Allegato "A"
Valutazione tecnica del progetto

**Espressione di parere regionale ai sensi del
D.lgs. 190/02 di attuazione della
legge n°443/01 "Obiettivo"**

**Stazione passante di Malpensa e collegamento con
Gallarate-Rho
Accessibilità da Nord a Malpensa**

Proponente: RFI - Rete Ferroviaria Italiana SpA

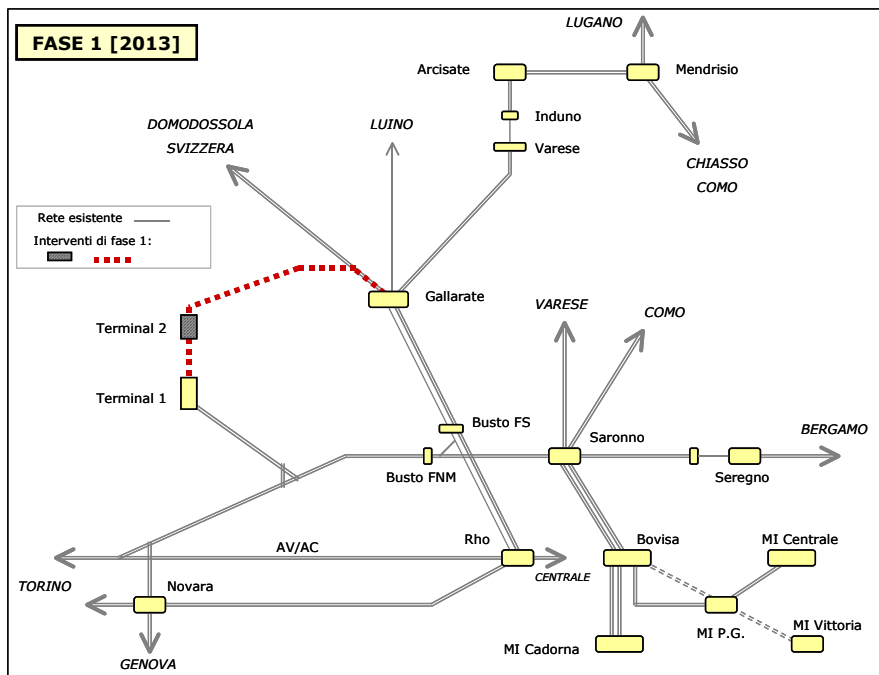
Appare senz'altro evidente che **l'impostazione progettuale di RFI esclude a priori ogni presupposto di integrazione di rete ed utilizzo delle infrastrutture ferroviarie esistenti, siano esse linea o stazione, proponendo invece un nuovo sistema di rete del tutto autonomo** da quello FNME esistente.

Facendo riferimento pertanto a questo **importante concetto di integrazione di rete** (peraltro prevista dal "Protocollo d'intesa degli interventi di sviluppo del sistema ferroviario Lombardo e della sua integrazione nella rete Europea" sottoscritto tra la Regione Lombardia e Rete Ferroviaria Italiana S.p.A. in data 04.07.2002), si ritiene fondamentale procedere ad una più **puntuale analisi del modello di esercizio** sia di prima sia di seconda fase, correttamente allargato a tutte le relazioni ferroviarie, d'ambito sia internazionale sia regionale, che interessano o interesseranno Malpensa (cosa per altro non riscontrata nella relazione tecnica di esercizio del progetto), **per verificare se la soluzione progettuale proposta da RFI sia coerente con il concetto di integrazione di rete e correttamente dimensionata rispetto ad un prevedibile futuro esercizio.**

QUADRO DELLE POSSIBILI RELAZIONI CON MALPENSA IN FASE 1 (2013)

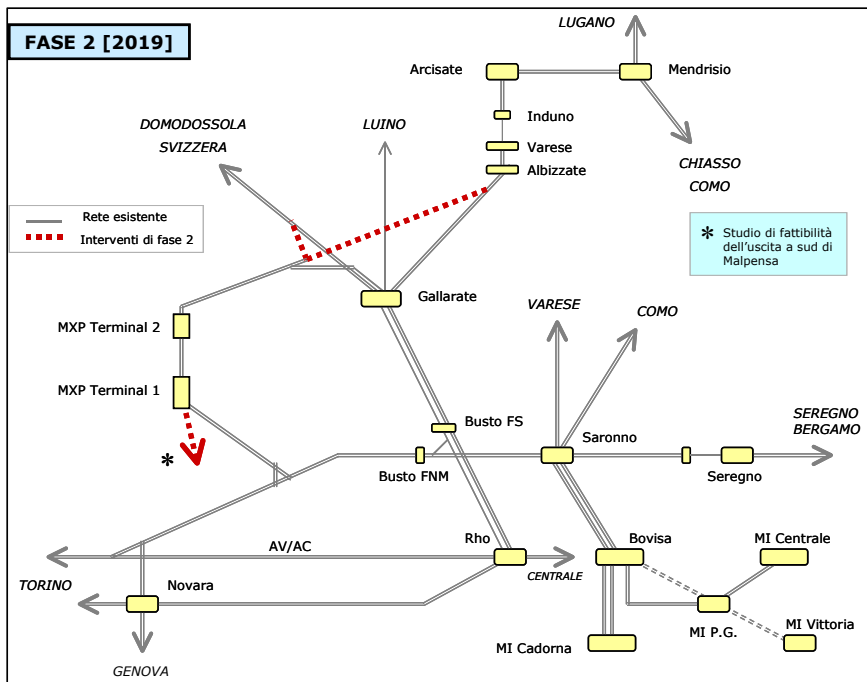
Alla luce dei dati sopra esposti, si ritiene che la **soluzione progettuale proposta da R.F.I. non raggiunga l'obiettivo della necessaria integrazione di rete e di utilizzo delle infrastrutture ferroviarie esistenti**, in quanto tiene separati i traffici provenienti da nord (previsti in 56 treni/giorno attestantesi nella nuova stazione RFI) da quelli provenienti da sud (previsti in 200 treni/giorno attestantesi nell'esistente stazione FNME).

Tale separazione di rete e delle stazioni esclude anche la possibilità che i previsti treni provenienti da sud possano raggiungere e servire il Terminal 2, precludendo pertanto la possibilità che tale Terminal venga servito ferroviariamente da sud (ovvero da Milano).

Poiché invece sia la Regione Lombardia che il gestore aeroportuale SEA ritengono **necessario servire ferroviariamente i due Terminal aeroportuali** (considerato che attualmente gli utenti del T2 corrispondono a circa 5-6.000.000 di passeggeri/anno pari al 30% degli interi utenti dell'aeroporto) appare necessario inserire i nuovi binari RFI da nord all'interno della stazione esistente FNM (le cui banchine possono raggiungere una lunghezza utile di 360,00 m, in grado quindi di ospitare materiali rotabili internazionali -ETR 500 compresi- previsti da RFI) operando con limitati interventi al segnalamento e all'armamento senza interessare le parti strutturali della stazione stessa.

Conseguentemente alla interconnessione delle reti RFI e FNM all'unica stazione ferroviaria appare indispensabile prevedere al T2 una stazione a 4 binari in grado di ribattere i treni provenienti da sud (T1) creando automaticamente un servizio passeggeri ad elevata frequenza tra le due aerostazioni e **rendendo da subito passante l'esistente stazione di Malpensa**.

1. L'asse del nuovo **fascio binari RFI** proveniente dal T2, alla progr. Km. 2+000 circa **deve traslare ad est e immettersi nell'esistente stazione FNME** (vedi planimetria n. 1 allegata). Conseguentemente **l'intera proposta progettuale, comprensiva della nuova stazione RFI**, dalla punta scambio nord sino alla punta scambio sud - fine intervento - **viene stralciata e sostituita con l'inserimento di due binari integrati con l'attuale stazione FNME** (vedi planimetria n. 1 allegata). L'esatta collocazione di tali binari e del prolungamento funzionale con l'esistente fabbricato viaggiatori FNME **dovrà essere meglio definita**, prima della stesura del progetto definitivo, tramite **specifico accordo tra RFI e ENAC/SEA**, al fine di coerenza il necessario ampliamento della stazione esistente con le previsioni aeroportuali e la relativa viabilità di servizio (vedi Sez. Trasversale A-A allegata);

2. Il progetto deve essere adeguato prevedendo interventi al segnalamento e all'armamento, presso l'esistente stazione FNME al Terminal 1, **tali da consentire l'allungamento delle attuali 2 banchine** sino ad una lunghezza utile di 360,00 m. **I costi di progettazione e realizzazione degli interventi devono essere ricompresi nel progetto e tali adeguamenti comporteranno la predisposizione di apposito accordo tra RFI e FMNE;**

3. La fermata a 2 binari prevista al Terminal 2 deve essere potenziata a 4 binari tali da consentire la ribattuta dei treni provenienti da sud, **garantendo** quindi **il servizio passeggeri** anche per questo Terminal.
